OFICIO No. AZMS-DGT-UEP-2018-

ASUNTO: Información Mercado San Roque

Oficio No. SGSG-DMGR-AT-2017-1150
D.M. Quito, 06 de noviembre de 2017

INFORME TÉCNICO
Inspección Técnica al predio No. 213802, Unidad Educativa Amawta Rikichan y
Local de Artesanos/Mercado San Roque
Fechas de Inspecciones: 12/10/2017

4.2.1. Primera edificación:

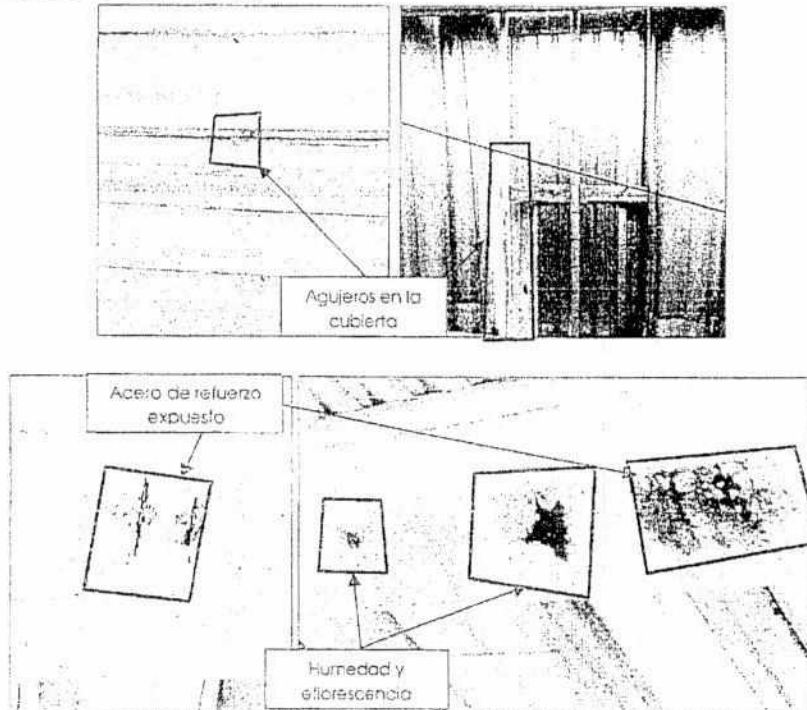
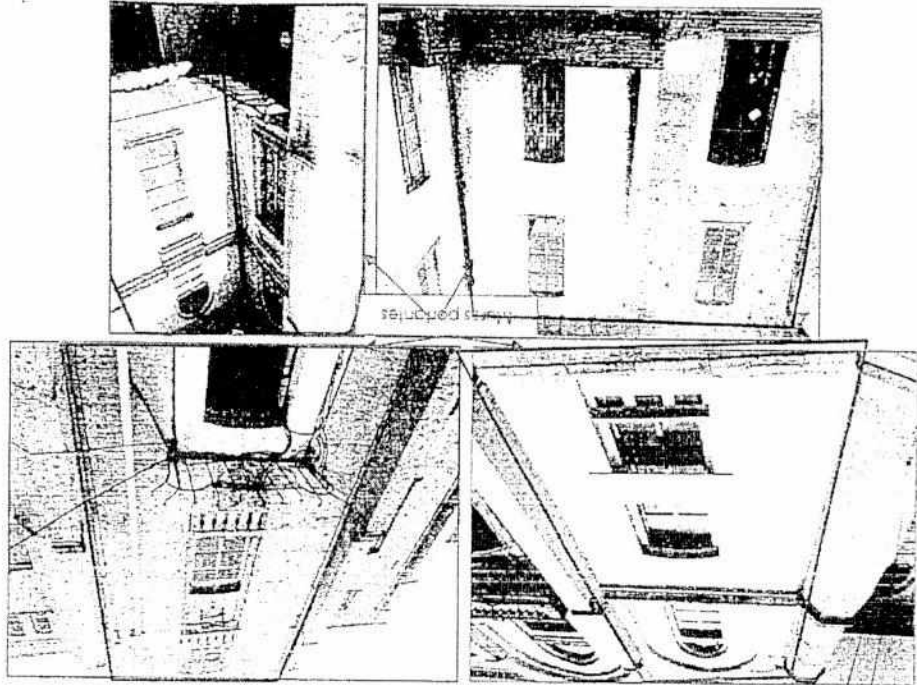
- La estructura edificatoria es de una planta, la cual presenta sistemas de pórticos de hormigón armado, mampostería de bloques fijado con mortero (cemento, agua y arena), colocado en la periferia de la estructura con cubierta de fibrocemento y galvalume (ver fotos 4.2.1). La cubierta mencionada presenta varios agujeros, como también humedad y acero de refuerzo a la intemperie en uno de las vigas, la cual forma parte del sistema de pórticos mencionado (ver fotos 4.2.2). En esta edificación funciona parte del Mercado San Roque.

4.2.3. Segunda edificación y configuración en planta.

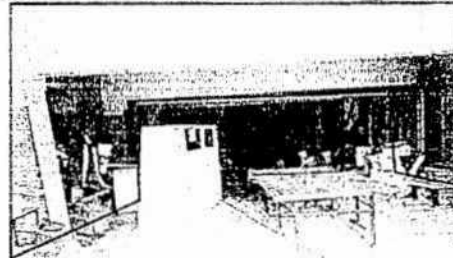
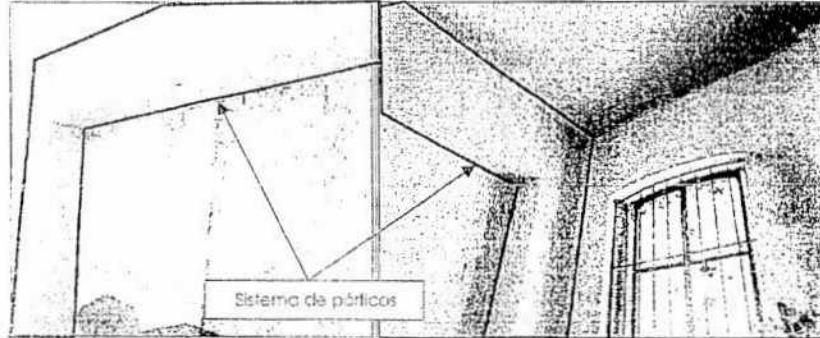
- La segunda edificación es patrimonial y consta de tres plantas, la cual presenta una configuración de tipo "I" (ver fotos 4.2.3). Esta edificación presenta una particularidad en su configuración estructural, ya que cuenta con dos tipos de sistemas estructurales, los cuales son:

4.2.5. Sistema de pórticos:

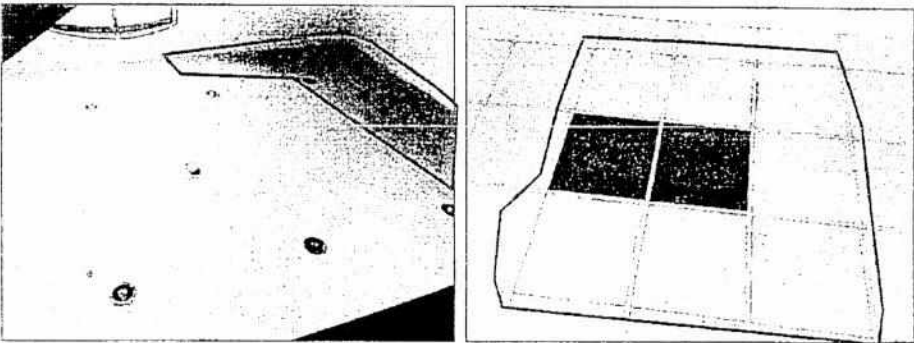
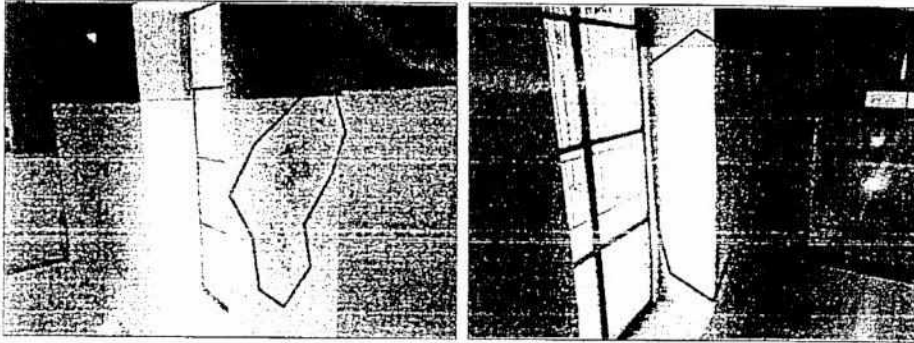
- o Sistema de pórticos aparentemente de hormigón

<p>moderno) (ver fotos 4.2.5). Lo cual indica que edificación fue intervenida.</p> <p>Se pudo observar además que la edificación presenta humedad en el techo, tumbados y paredes, además de eflorescencia; la humedad se produce a causa de las separaciones en el techo entre tejas que se han deslizado, generando goteras. También se pudo ver abrasión en los ladrillos que forman parte del sistema estructural posiblemente provocados por la eflorescencia, existen agrietamientos en la zona de las puertas, ventanas y uniones entre mampostería y elementos estructurales; las canaletas y tuberías de desfogue de aguas lluvias en ciertos tramos se encuentran en mal estado, debido a que no se ha realizado un adecuado mantenimiento (ver fotos 4.2.6).</p> <p>Asimismo se detectó la destrucción parcial de dos muros de ladrillo y que se había realizado el bloqueo de accesos antiguos con bloques fijado con mortero (ver fotos 4.2.7). La edificación es usada por la Unidad Educativa Amawta Rikchari.</p> <ul style="list-style-type: none"> - La <u>tercera edificación</u> es también patrimonial y consta de una planta, la cual presenta una configuración en planta de tipo "L", donde funciona Local de Artesanías y está conformada de un sistema de muros portantes de ladrillo trabado y fijado con mortero y tensores de acero con cubierta de teja y traslucidos apoyados sobre cerchas de madera. La edificación no tiene ningún tipo de tumbado (ver fotos 4.2.8); y, presenta problemas de agujeros en la cubierta, como también ruptura de dos cerchas que forman la cubierta, que se encuentran apuntaladas, como una medida de aseguramiento temporal (ver fotos 4.2.9). <p>Finalmente cabe indicar que lo descrito, al tratarse de una inspección visual, sin realizar ninguna prueba de tipo exploratorio, ni remoción de materiales, algunos de los elementos estructurales y no estructurales, así como los materiales de construcción no pudieron ser identificados con precisión.</p> <p>DESCRIPCIÓN DE AMENAZAS:</p> <p>El territorio del D.M.Q. está expuesto a varias amenazas de carácter natural; por lo cual, se tiene que tomar en cuenta los efectos negativos de terremotos sobre las estructuras afectadas o dañadas que resultarían afectadas con mayor destrucción debido a su fragilidad; por esta razón en el presente Informe a continuación se describe este tipo de amenazas.</p> <p>Los sismos que se registren en el Distrito pueden ser originados de distintas fuentes sísmicas como la zona de subducción frente a la</p>
